A90 GRANDE RACCORDO ANULARE DI ROMA (G.R.A.)

Intervento di potenziamento dello svincolo Tiburtina – 1° stralcio funzionale (RM62)
Svincolo Tiburtina: Intervento di potenziamento dallo svincolo “Centrale del Latte” allo svincolo A24 – 2^ fase funzionale (RM105)

STUDIO DI IMPATTO AMBIENTALE
PARTE GENERALE

Riscontro Nota Direzione Generale Archeologia Belle Arti e Paesaggio - Servizio V
nota prot. MIC\_DG\_ABAP\_SERV V-8583-P del 07/03/2022

**Ingresso provvisorio in GRA da via Armenise durante la chiusura temporanea per la realizzazione del sottopasso via Tiburtina**

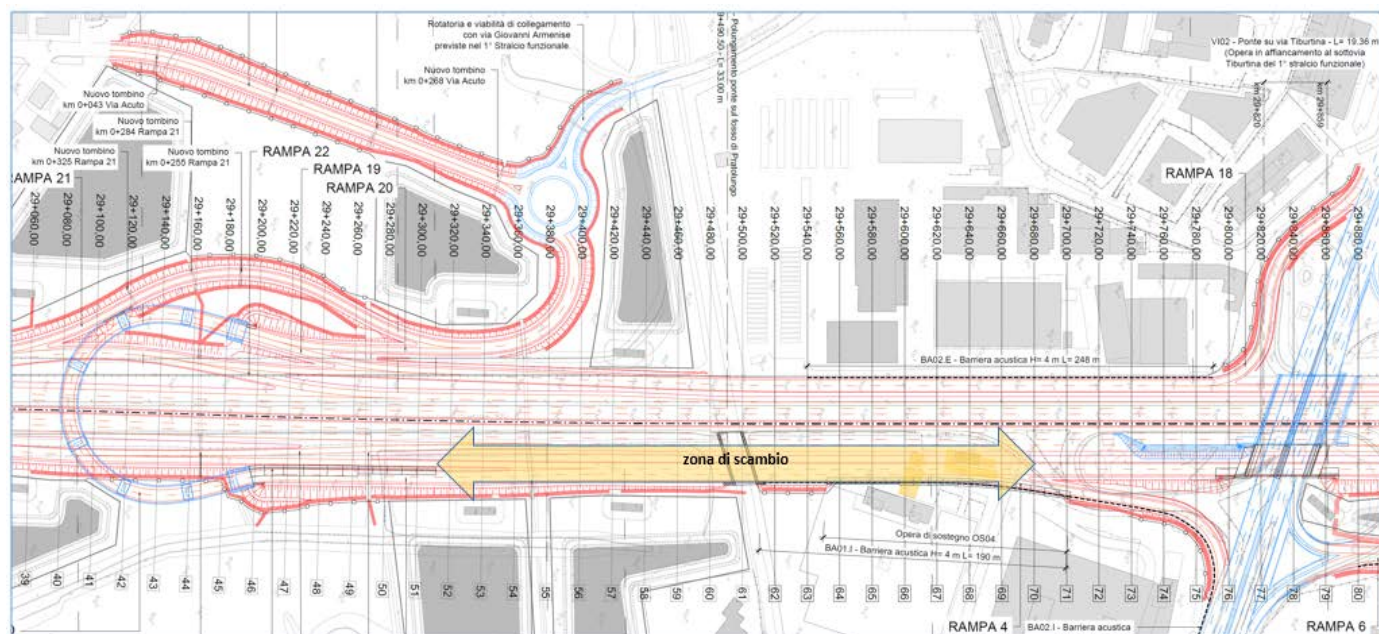
a) Per la "rampa inversione Nord", si chiede di verificare la fattibilità di una traslazione più a ridosso dell'area industriale al fine di creare minor frammentazione visiva;

Dal punto di vista funzionale la rampa di inversione nord, durante la realizzazione del primo stralcio funzionale, deve garantire la possibilità di ingresso sul GRA da via Armenise sia in direzione Casal Monastero che in direzione A24, in sostituzione delle attuali manovre di ingresso/ uscita che verranno temporaneamente interrotte durante la realizzazione del sottopasso di via tiburtina.

La posizione della rampa d'inversione è stata definita sulla base di criteri funzionali e di interferenza con le aree tutelate.

La fattibilità di un'eventuale traslazione verso sud della rampa d'inversione è stata valutata nel corso dello sviluppo del progetto preliminare e successivamente durante lo sviluppo del progetto definitivo.

**soluzione in procedura**

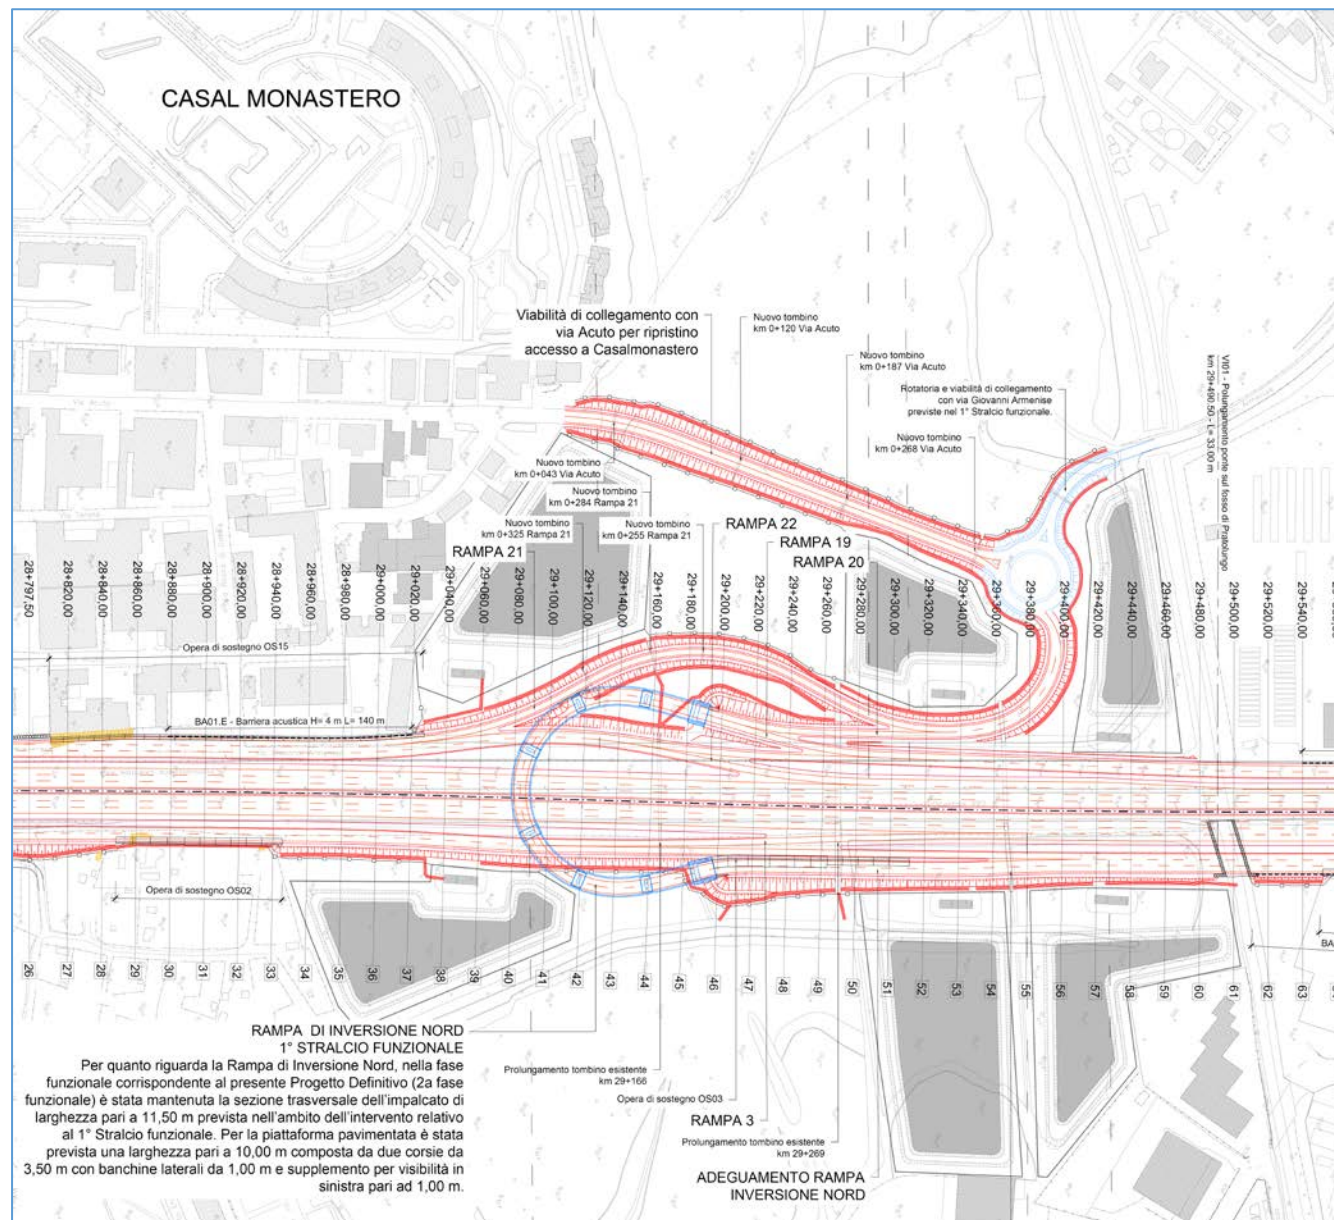
b) La viabilità (I e II stralcio) di collegamento tra via Armenise e Casal Monastero prevista corrispondenza dell'area tutelata del Fosso di Prato lungo, si ritiene del tutto non compatibile con gli obiettivi di tutela e la declaratoria del vincolo esistente sulla sponda destra del citato fosso, pertanto, si chiede al Proponente di presentare un approfondimento progettuale, nel quale siano presentate soluzioni alternative delle opere (viadotti, bretelle e rotonde) da collocare – in prima analisi – dal lato opposto del GRA verso l'area industriale (al di fuori dell'area tutelata con Decreto); o, in sub-ordine, eliminando il viadotto di collegamento che dalla “centrale del latte” si connette alla rotonda di progetto, garantendo l'attuale collegamento con Via Armenise verso nord a ridosso dell'Uscita 12, “Centrale del Latte”. Questo permetterebbe di collocare l'intervento in ambiti di minor pregio, seppur tutelati, o comunque riducendo considerevolmente la quantità di suolo totalmente compromesso, cercando di preservare l'area marginale del vincolo dichiarativo del “fosso di Pratolungo” e della fascia di rispetto dell'alveo, nei confronti delle quali risulta imprescindibile, in ogni caso, garantire una maggiore distanza delle opere di progetto, ai fini della tutela e sicurezza.

La viabilità di progetto tra via Armenise e Casal Monastero è necessaria al fine di garantire la completa fruibilità e riconnessione territoriale in particolare tra la via Tiburtina e il quartiere a sud di Casal Monastero. La funzione di collegamento è assolta attualmente dalla viabilità di Via Armenise che si sviluppa in stretta adiacenza al margine della carreggiata esterna del GRA.

In fase finale l'attuale sede di via Armenise sarà occupata dalla complanare esterna e pertanto si rende necessaria l'individuazione di una viabilità alternativa per l'ingresso al rione di sud di casalmastero che altrimenti risulterebbe intercluso

La soluzione individuata nel progetto definitivo prevede la comunicazione tra la rotonda di progetto in dx idraulica del fosso di pratolungo con via Acuto (viabilità baricentrica del rione) attraverso la realizzazione di una piccola viabilità tipo F2 in rilevato basso opportunamente mitigata dal punto di vista visivo

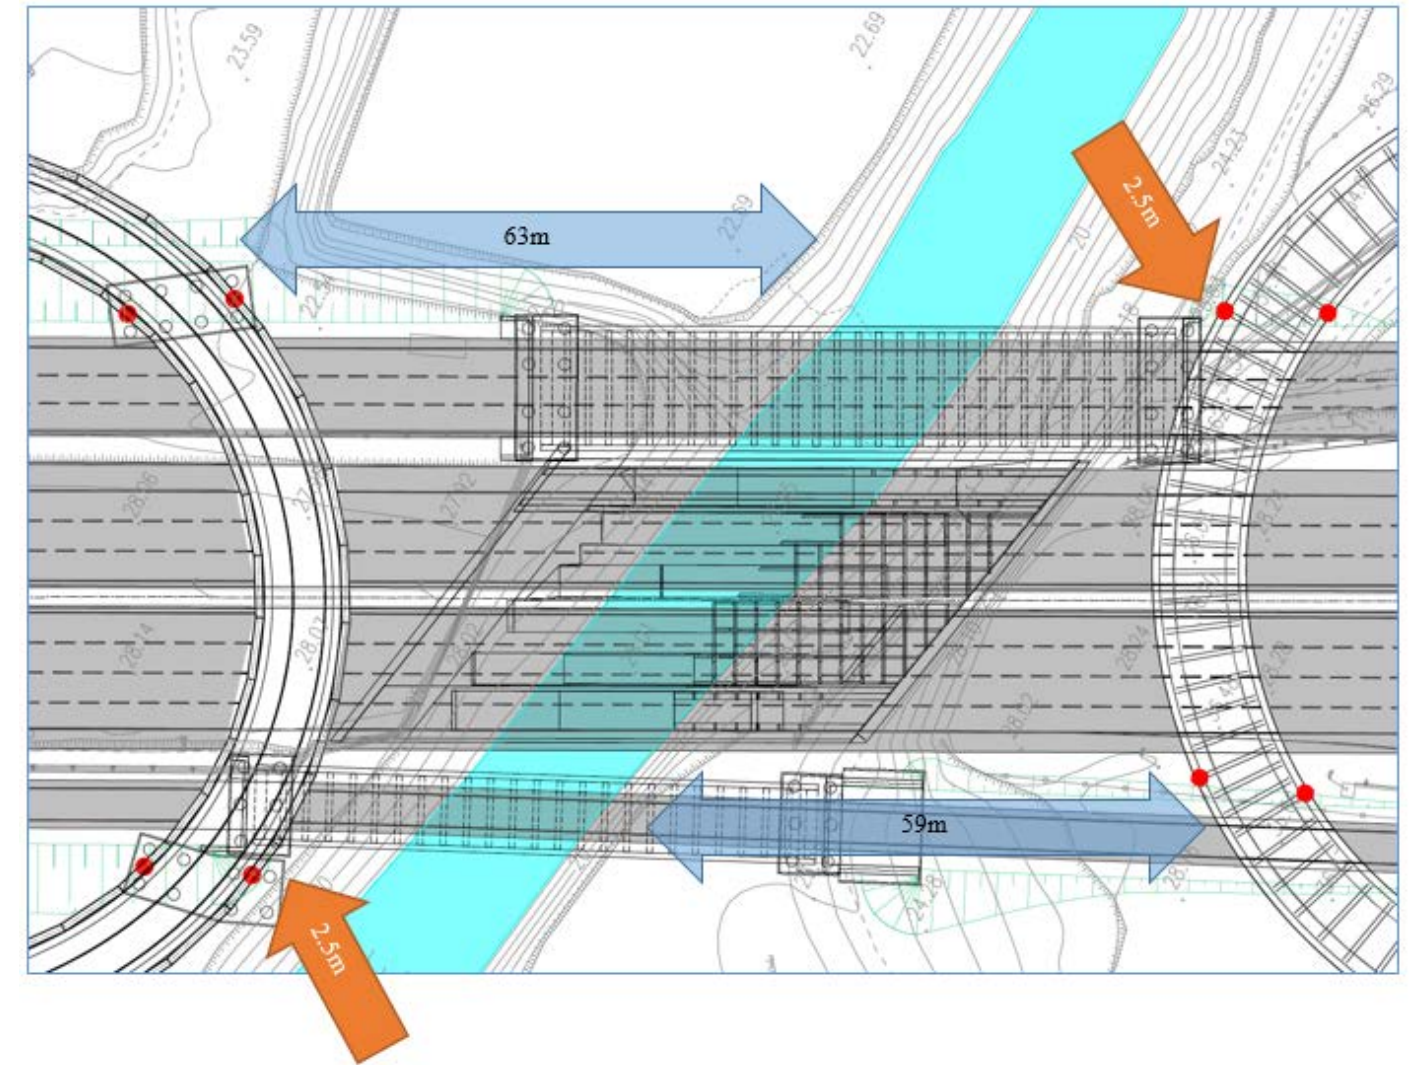
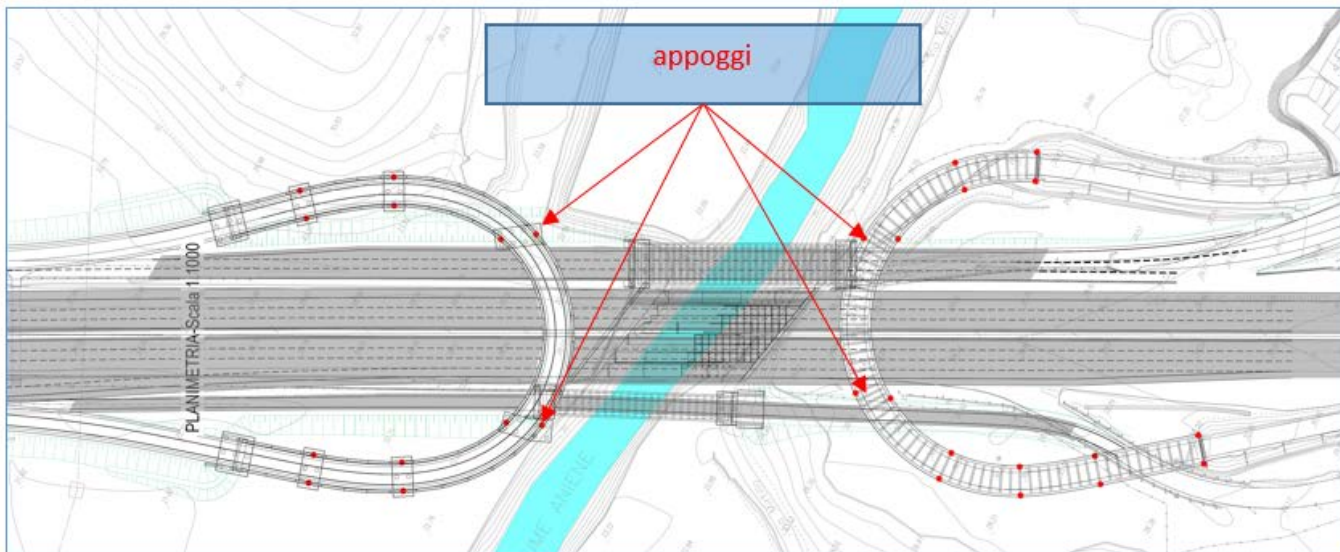
d) *Per la Rampa inversione Sud, si chiede un approfondimento progettuale, volto a verificare la fattibilità dello spostamento in direzione di Casal Monastero del viadotto (rampa 10) e il conseguente allontanamento dalla fascia di rispetto del Fiume Aniene; in proposito si evidenzia che per ottenere la "simmetria" richiamata nei documenti dal Proponente, è necessario tenere in considerazione il segno principale del paesaggio costituito dall'andamento sinuoso del Fiume Aniene. Pertanto, si chiede di proporre un'alternativa progettuale che garantisce una distanza della rampa (e dei plinti di fondazione in particolare) dalla riva pari almeno a quella che, sull'altra sponda, separa dalle sponde il viadotto esistente della A24. Si chiede pertanto che i plinti di fondazione della rampa 10 siano spostati al di fuori della fascia di rispetto di 50 metri dalle sponde, che deve essere lasciata ineditata;*

Si ritiene che rispetto all'andamento sinuoso del fiume Aniene (che attraversa il Gra con un angolo di circa 45°) la struttura di progetto "rampa inversione sud" sia simmetrica rispetto alla struttura esistente "rampa svincolo A24": a tal fine si precisano le seguenti distanze degli appoggi adiacenti al fiume Aniene:

viadotto di progetto rampa 10	appoggi lato carreggiata esterna:	L= 63m
viadotto esistente A24	appoggi lato carreggiata interna:	L= 59m

viadotto di progetto rampa 10	appoggi lato carreggiata esterna:	L~ 2.5m
viadotto esistente A24	appoggi lato carreggiata interna:	L~ 2.5m

lo spostamento richiesto di 50 m comporterebbe una significativa dissimmetria del viadotto di progetto rispetto a quello esistente; inoltre l'eventuale traslazione comporterebbe una significativa riduzione dei **tratti di scambio** tra complanare esterna e GRA con **conseguente decadimento delle condizioni di sicurezza**.

PLANIMETRIA DI PROGETTO - Scala 1:2000

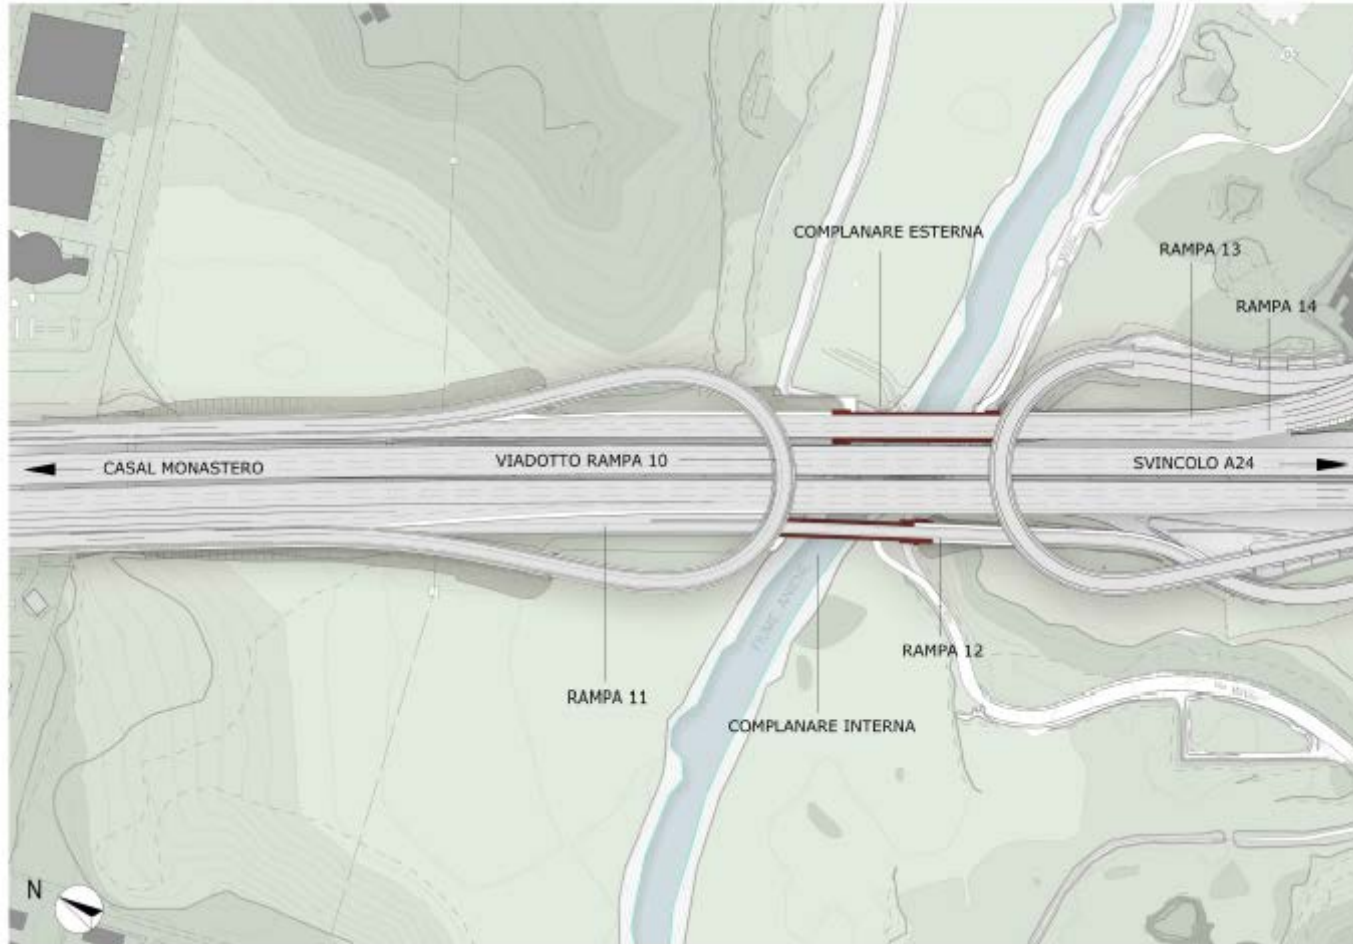
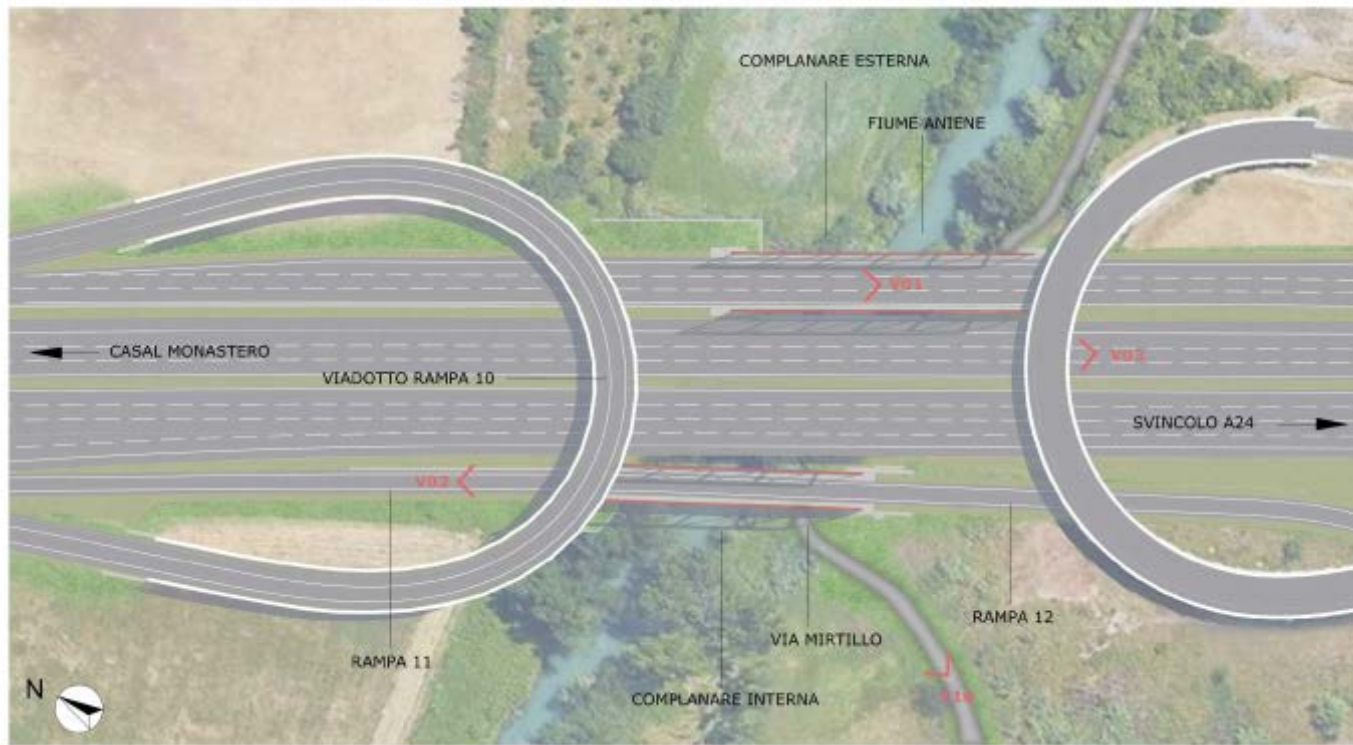
*f) Si chiede inoltre di valutare la possibilità che il progetto dell'intero "nodo infrastrutturale di raccordo" costituito dalla rampa e dai ponti complanari, possa avere una progettazione unitaria che proponga utilizzando definizione strutturale e linguaggio architettonico complessivamente coerente. Si chiede di porre particolare attenzione che le due rampe di "inversione di marcia" quella esistente e quella di progetto (collocate ai due lati del fiume) e i due "ponti complanari" che affiancano l'attuale infrastruttura, possano avere un impatto visivo più controllato ed una interazione fisica con le preesistenze più rispettosa del contesto, permettendo quindi un migliore inserimento paesaggistico, come richiesto dal PTPR.*

Il progetto è coerente e unitario. La rampa di inversione sud di progetto è per tipologia, caratteristica architettonica ed estetica perfettamente analoga all'esistente rampa di svincolo della A24. I due ponti sulle nuove complanari sono per tipologia, caratteristica architettonica e estetica perfettamente uguali.

La struttura reticolare e la luce elevata (m 80 ) è definita ottimizzando gli aspetti ed esigenze di attraversamento idraulico, di dimensione architettonica dell'opera e di non interferenza con l'alveo, le sponde e la vegetazione ripariale.

Si segnala che la progettazione dell'opera è fortemente vincolata dal livello idrico della portata di progetto del fiume Aniene e dalla presenza del cavalcavia a "ferro di cavallo" **già realizzato** dello svincolo A24. In particolare il livello idrico dell'Aniene ha necessariamente indirizzato la progettazione delle due opere di attraversamento verso la tipologia strutturale a "travi estradossate" al fine di garantire i franchi idraulici richiesti dalla normativa in materia.

Per i ponti sull'Aniene si riportano negli elaborati grafici allegati alla presente delle soluzioni cromatiche alternative al colore proprio dell'acciaio corten non verniciato.

La struttura a travatura reticolare per le travi estradossate dei ponti sull'Aniene garantiscono una certa trasparenza dell'opera. Travi estradossate a parete piena similari a quelle del cavalcavia esistente e del cavalcavia di progetto generano un effetto di chiusura non gradevole soprattutto agli utenti in transito sulle complanari e sul GRA.

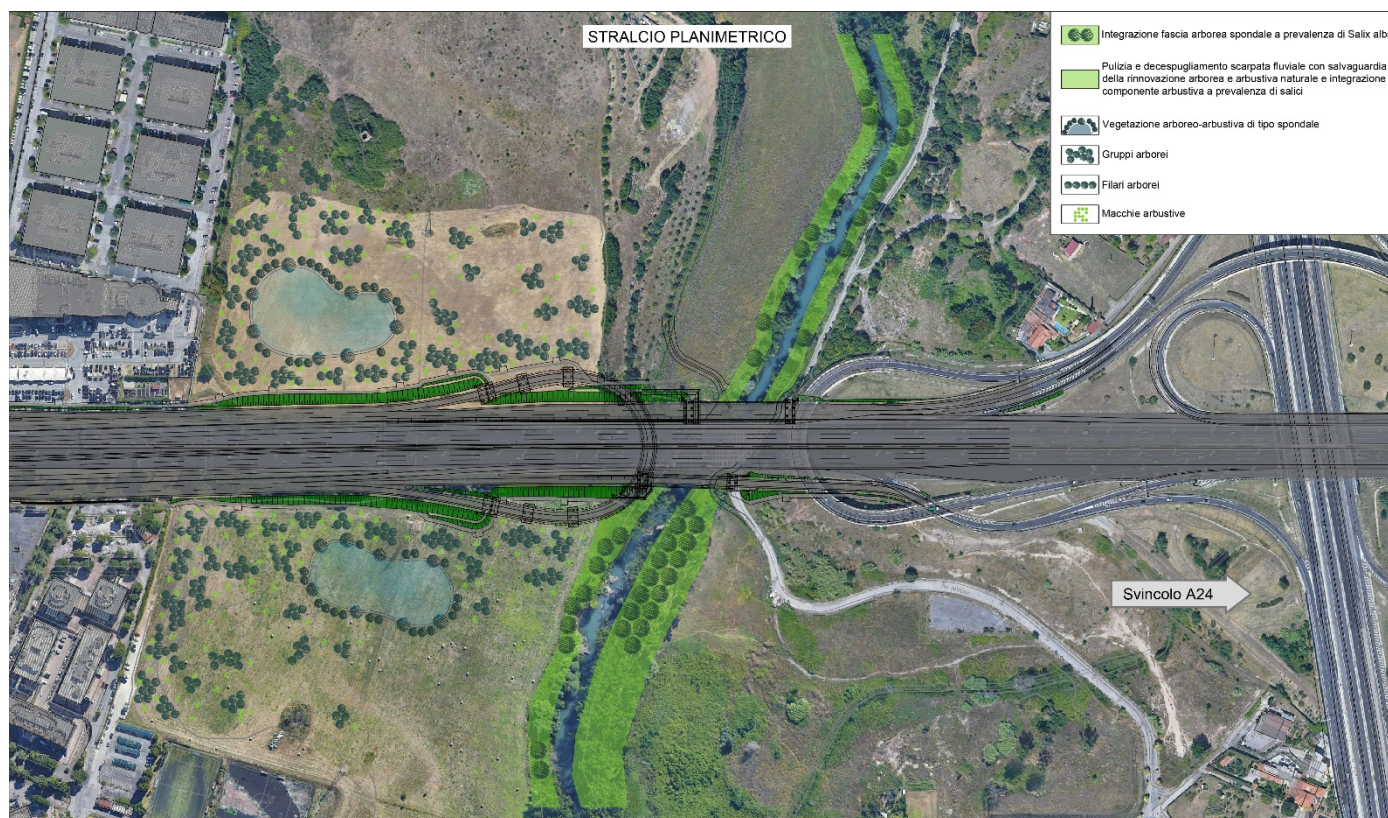
- a) *Si chiede che le mitigazioni proposte siano frutto di un progetto complessivo di "paesaggio" che includa la totalità dell'opera e, al contempo, tenga in debito conto le indicazioni fornite dal PTPR con riferimento a tutti gli ambiti coinvolti e in particolare agli obiettivi di tutela delle TAB. A di tutti i "paesaggi" in cui risultano classificate le aree coinvolte dal progetto. Il progetto deve mirare oltre garantire appropriati inserimenti vegetazionali (in numero, varietà e capacità di copertura, schermatura) che si ritengono nell'attuale proposta del tutto insufficienti, dove non fossero sufficienti, a considerare per i punti più importanti eventualmente ulteriori apporti rinvenibili in elementi scenografici di tipo artistico o di architettura, che permettano un migliore inserimento nel contesto costruito, migliorando, se possibile anche quello esistente.*

A seguito della richiesta contenuta nel nota MIC si precisano e dettagliano gli interventi di mitigazione proposti riportati negli elaborati integrativi prodotti per la presente fase:

Nelle aree prossime al fiume Aniene e al fosso Pratolungo, dove è prevista la realizzazione dei bacini di laminazione delle acque meteoriche gli interventi di mitigazione ambientale sono stati potenziati facendo ricorso a più tipologie di impianto: filari arborei, gruppi arboreo arbustivi, fasce ripariali, macchie arbustive.

Gli interventi sono finalizzati al potenziamento della vegetazione esistente, nel rispetto delle naturali potenzialità delle aree: la vegetazione presente lungo i fossi di drenaggio e i canali è stata potenziata con l'inserimento di filari costituiti da specie arboree tipiche delle formazioni spondali, lungo il perimetro dei bacini di laminazione è stata collocata la vegetazione arboreo arbustiva di tipo ripariale, le aree distanti dai bacini sono state trattate a prato arborato con il ricorso a specie mesofili.

Le sponde del fiume Aniene, per un tratto di lunghezza pari a circa m 300 a monte e a valle dell'opera stradale di scavalco, saranno recuperate attraverso interventi di pulizia e decespugliamento, con salvaguardia della rinnovazione arboreo arbustiva naturale, e interventi di integrazione della vegetazione esistente con messa a dimora di specie arboree e arbustive a prevalenza di salice.
